**Van:** 5.1.2.e [redacted] <[redacted]@kessel.nl>  
**Verzonden:** donderdag 2 maart 2023 08:26  
**Aan:** [redacted] (GPO)  
**Onderwerp:** RE: afwijkingen in peilbuisgegevens

**Van:** [redacted] <[redacted]@deltares.nl> 5.1.2.e  
**Verzonden:** dinsdag 21 februari 2023 08:58  
**Aan:** [redacted] <[redacted]@kessel.nl>; [redacted] <[redacted]@wiertsema.nl>  
**CC:** [redacted] (GPO) <[redacted]@rws.nl>  
**Onderwerp:** FW: afwijkingen in peilbuisgegevens

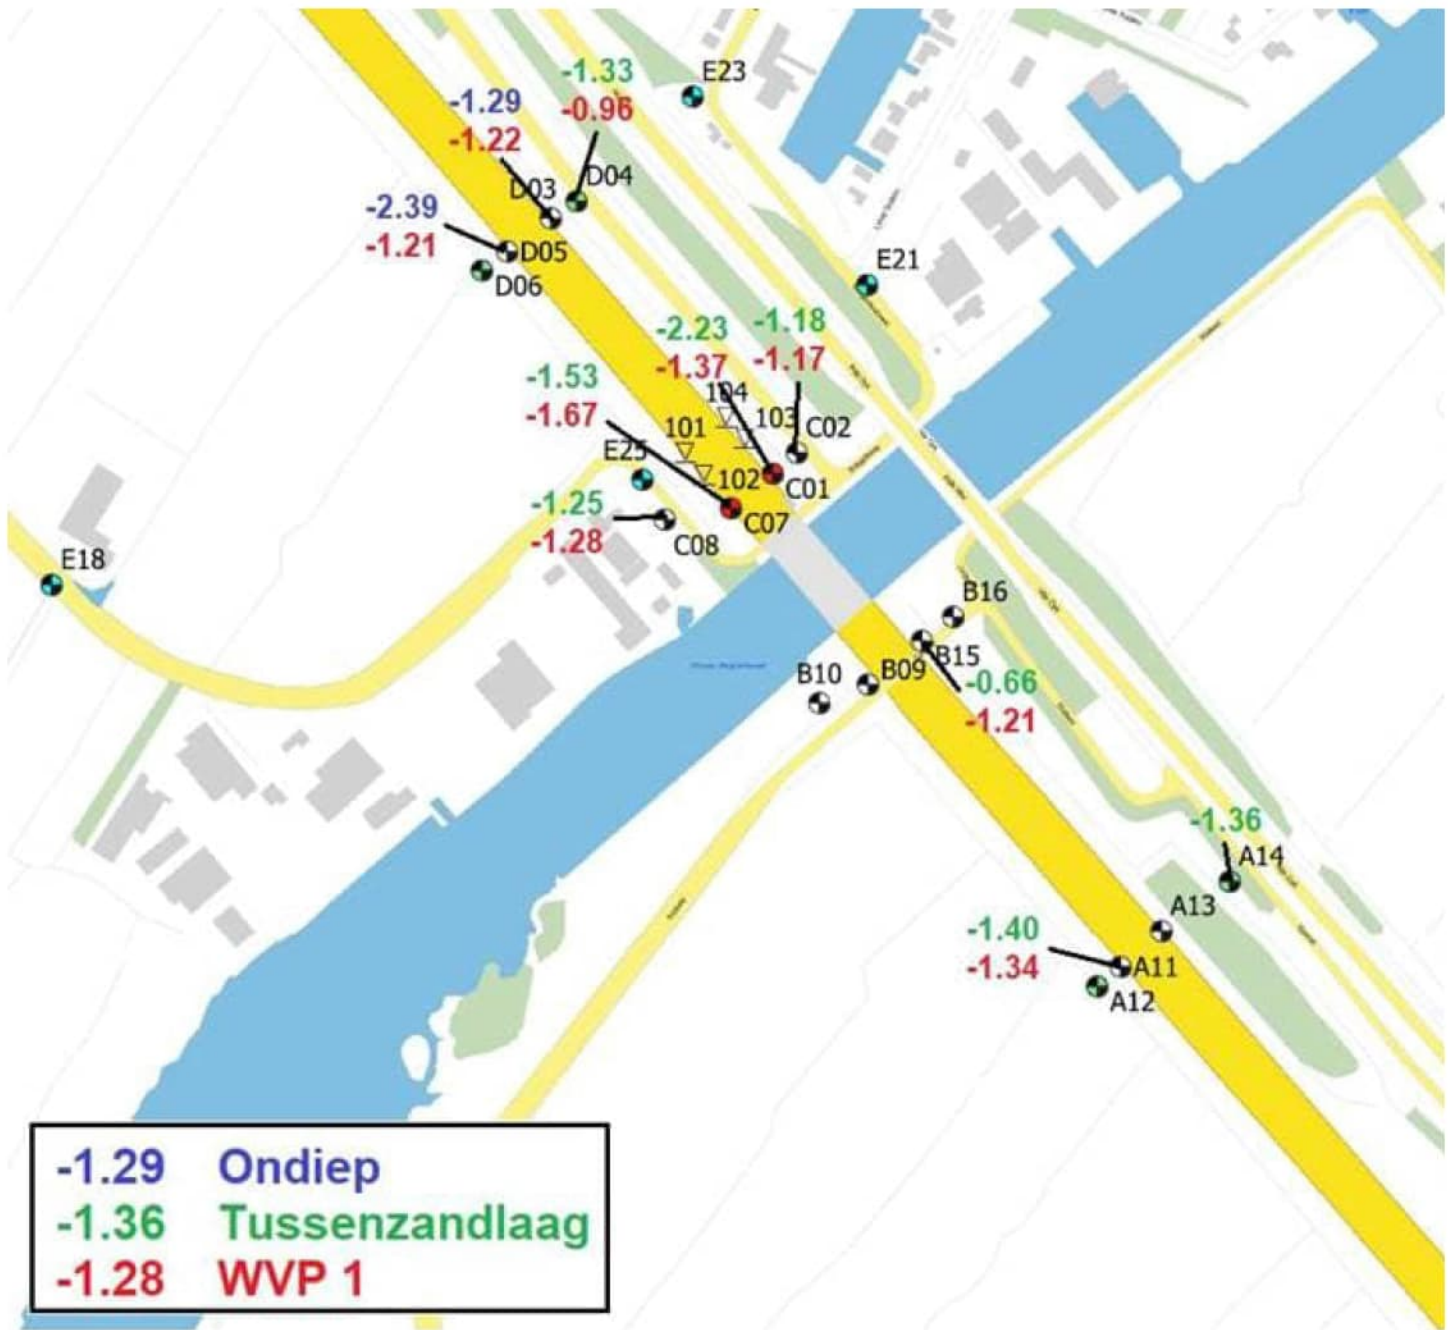
Ik heb naar de eerste metingen gekeken (tot 2 feb), zie plaatje hieronder met metingen van 2 feb allen op ca dezelfde tijd. Meer was toen niet beschikbaar.

Ik zie op plekken grote verlopen in stijghoogte:

- WVP1: D03 en D04;
- WVP1: C02, C01, C07 en C08

Ik zie op plekken in WVP1 grote afwijkingen van de gemiddelde waarde (rond de -1.25)

Ook in de tussenzandlaag zie ik grote verlopen en afwijkingen van de gemiddelde waarde.

De 2 ondiepe metingen verschillen meer dan 1 meter (over de breedte van de weg.

Die kan ik geohydrologisch niet verklaren. Mogelijk dat er ook bij de andere (2 feb nog niet werkende) meetpunten onverklaarbare metingen zitten.

Gewoon een check met handmetingen op de kaart met datum en tijdstip van de meting, zodat die vergeleken kunnen worden met de metingen in de database.

Afgelopen week zijn de peilbuizen welke flink afweken in de grafiek handmatig opgenomen en vergeleken met de waarde in H2gO. Een aantal sensoren zijn bijgesteld of vervangen. Bijgesteld of vervangen zijn: A14tz1, B15tz1, C01tz1, C01wvp, C07tz1, C07wvp, D04wvp, D03 tz1, D05tz1, D05wvp.

De komende dagen houd ik de grafieken in de gaten. Mochten er nog steeds grote afwijkingen in zitten dan lopen we deze peilbuizen volgende week direct weer na met een onderhoudsronde.
